RELATÓRIO DE FISCALIZAÇÃO AGENERSA/CASAN Nº 090/2025

PROCESSO	SEI-480002/000802/2025		
CONCESSIONÁRIA	Águas da Condessa S.A.	BLOCO	-
REPRESENTANTES DA CONCESSIONÁRIA	Bruno Mathias – Supervisor de Distribuição		
UNIDADE/OBRA FISCALIZADA	Reservatório Inconfidência DPO		
ENDEREÇO DA UNIDADE/OBRA FISCALIZADA	Rua Francisco Bento Argon, S/N – Sebollas – 3º Distrito de Paraíba do Sul.		
TIPO DE FISCALIZAÇÃO	Programada		
OBJETIVO DA FISCALIZAÇÃO	Verificar as condições de operação e manutenção da unidade.		
MOTIVO DA FISCALIZAÇÃO	Fiscalização periódica		
PERÍODO DE FISCALIZAÇÃO	27/05/2025

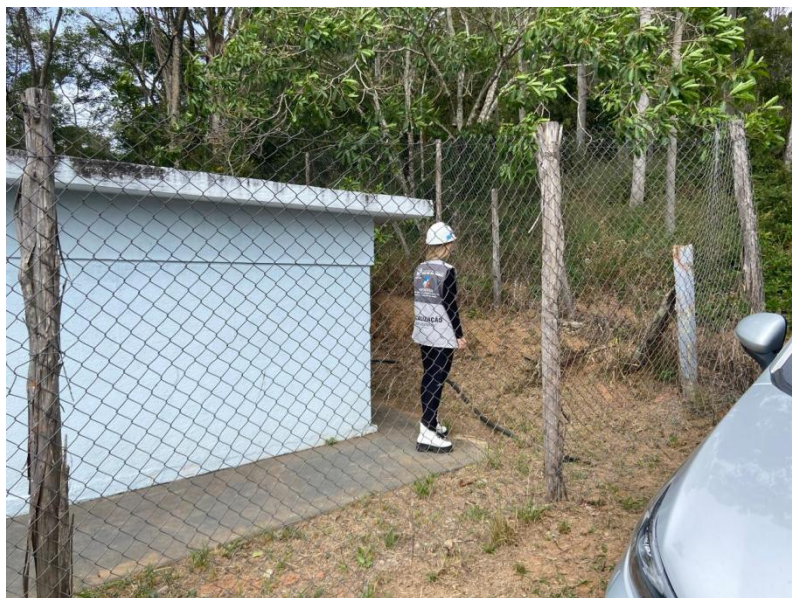
Foto 2 – Reservatório sem identificação.

Foto 4 – Estrada de acesso ao Reservatório necessita de melhorias.

Providenciar: Melhorias na estrada de acesso ao Reservatório;

Providenciar placa de identificação; macromedidores, SPDA (Sistema de Proteção de Descarga Elétrica), iluminação para realização de intervenções noturnas, se houver necessidade.
